**AVIS RELATIF À LA PROTECTION
CONTRE LES EVENTUELS EFFETS NOCIFS ET NUISANCES
PROVOQUÉS PAR LES RAYONNEMENTS NON IONISANTS
GÉNÉRÉS PAR DES ANTENNES ÉMETTRICES STATIONNAIRES**

Commune : CHARLEROI - Exploitant : TELENET GROUP

Référence exploitant : HT1525C

Rapport n° 467 / 2025

Figure 1 : Vue en plan des lieux de séjour et des points de contrôle

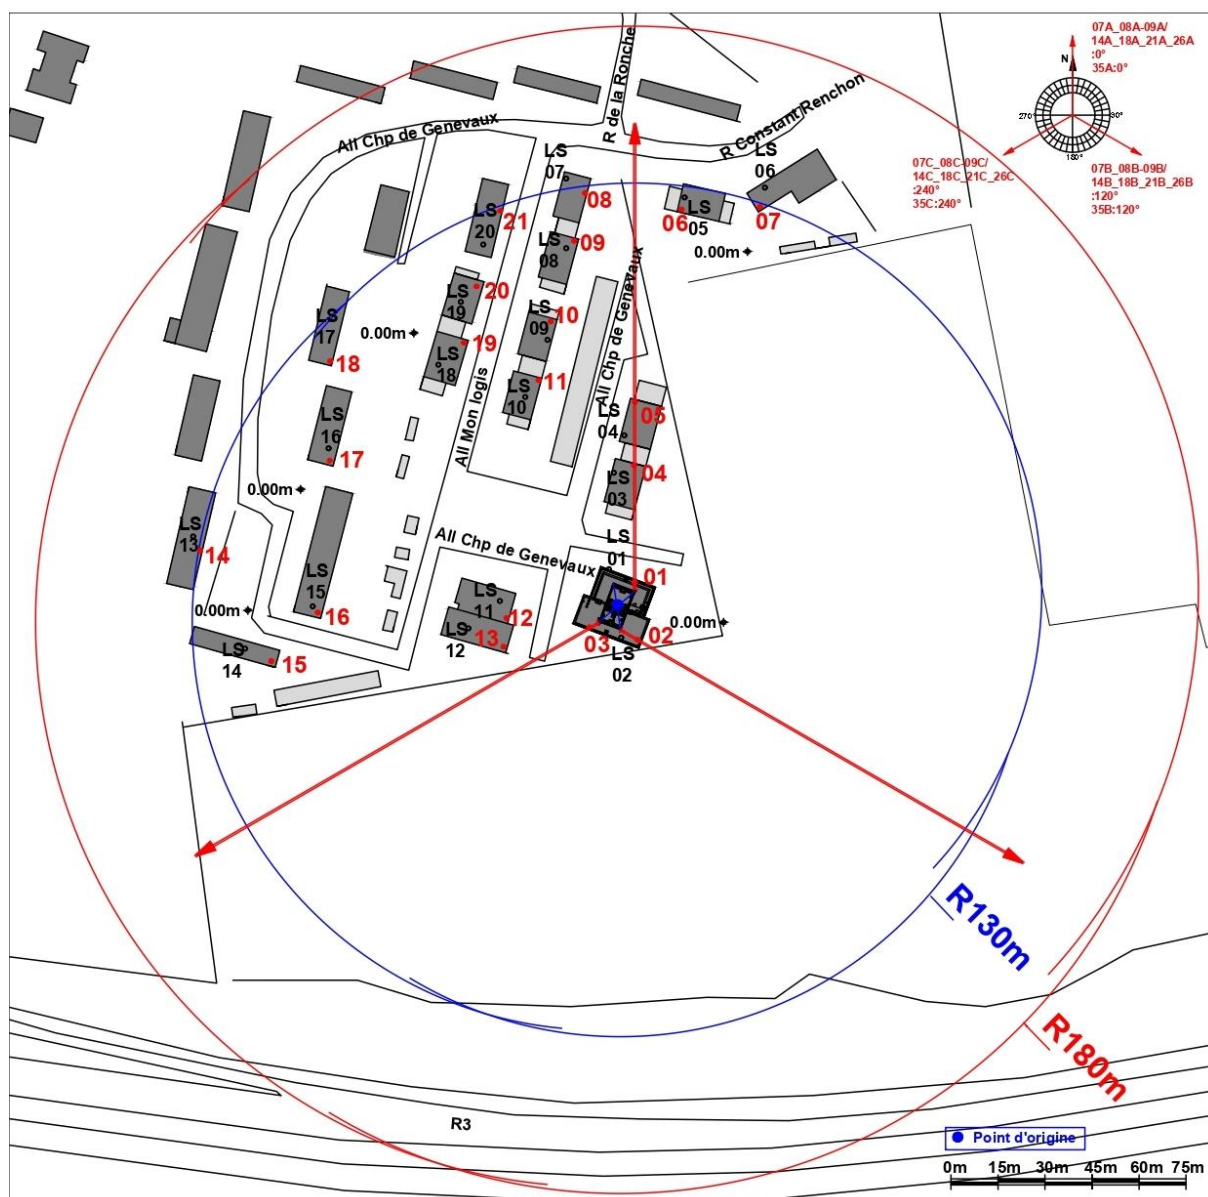
Tableau 2 : LS les plus exposés aux antennes de l'installation.

N° point de contrôle	LS	Atténuation (dB)	Indice d'exposition relatif à la limite par installation IE_i
10	LS09	3,0	0,729
9	LS08	3,0	0,586
6	LS05	3,0	0,523
8	LS07	3,0	0,479
19	LS18	3,0	0,463
20	LS19	3,0	0,458
13	LS12	3,0	0,440
11	LS10	3,0	0,433
7	LS06	3,0	0,426
21	LS20	3,0	0,415
2	LS02	10,0	0,361
12	LS11	3,0	0,241
5	LS04	3,0	0,188
18	LS17	3,0	0,154
17	LS16	3,0	0,118
1	LS01	10,0	0,115
4	LS03	3,0	0,106
16	LS15	3,0	0,078
15	LS14	3,0	0,063
14	LS13	3,0	0,059
3	LS02	10,0	0,026

En ce qui concerne les antennes de l'installation mentionnées dans le tableau 1, la distance maximale à laquelle la limite pourrait être atteinte, à l'extérieur, est égale à 140,4 m. S'il n'y a pas de LS à une distance inférieure, les antennes respectent forcément la limite d'immission.

Dans le cas des LS situés à l'intérieur des bâtiments, une atténuation d'obstacle est prise en compte et il en résulte que la distance maximale à laquelle la limite pourrait être atteinte se réduit à 99,4 m.

Les résultats de l'évaluation décrite au paragraphe 4 indiquent que les antennes émettrices stationnaires de l'installation faisant l'objet du présent avis ne produisent pas, dans un lieu de séjour, un rayonnement électromagnétique maximum supérieur aux limites fixées à l'article 4 du décret.

En conclusion, les antennes émettrices stationnaires faisant partie de l'installation référencée dans le paragraphe 2 et dont les caractéristiques techniques sont résumées dans le tableau 1 **respectent les limites d'immission** fixées à l'article 4 du décret du 8 décembre 2022 (M.B. du 16.12.2022) modifiant le décret du 3 avril 2009 relatif à la protection contre les éventuels effets nocifs et nuisances provoqués par les rayonnements non ionisants générés par des antennes émettrices stationnaires.

Figure 2 : Vue en plan des installations d'antennes dans un rayon de 300 mètres autour de l'installation faisant l'objet de la demande d'avis

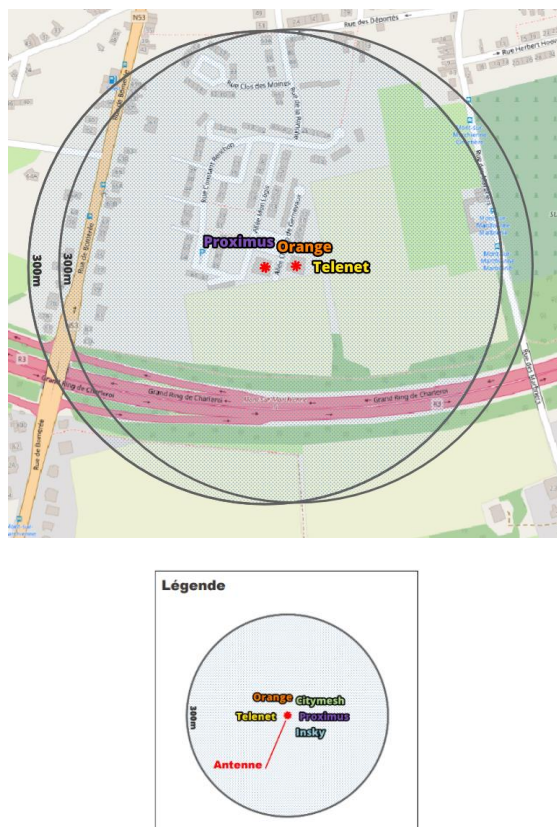
- il y a au plus 4 installations d'antennes émettrices stationnaires présentes dans la zone d'évaluation de 300 mètres de rayon représentée dans la figure 2, y inclus l'installation référencée dans le paragraphe 2 : la limite cumulative définie à l'article 4, §2 du décret est nécessairement respectée dans les lieux de séjour à l'intérieur de la zone d'évaluation de 300 mètres de rayon ;

- b) il y a exactement 5 installations d'antennes émettrices stationnaires présentes dans la zone d'évaluation de 300 mètres de rayon représentée dans la figure 2, y inclus l'installation référencée dans le paragraphe 2 et il existe, pour 3 ou 4 de ces installations, un avis attestant le respect de la limite abrogée de 3 V/m : la limite cumulative définie à l'article 4, §2 du décret est nécessairement respectée dans les lieux de séjour à l'intérieur de la zone d'évaluation de 300 mètres de rayon ;

- c) dans tous les autres cas, il a été vérifié que la limite cumulative définie à l'article 4, §2 du décret n'est pas dépassée dans les lieux de séjour sur base du nombre d'installations localisées dans la zone d'évaluation de 300 mètres de rayon représentée dans la figure 2, de leur localisation ainsi que des données inscrites dans la figure 1 et au paragraphe 4 du présent avis et dans les avis attestant le respect de la limite par installation ou de la limite abrogée de 3 V/m relatifs aux autres installations reprises dans la figure 2.

Compte tenu des considérations ci-dessus, il apparaît que l'intensité du rayonnement électromagnétique généré, dans les lieux de séjour situés dans un rayon de 300 mètres autour de l'installation référencée dans le paragraphe 2, par l'ensemble des antennes émettrices stationnaires de l'ensemble des exploitants du même site d'antennes émettrices stationnaires respecte la limite fixée à l'article 4, § 2 du décret.
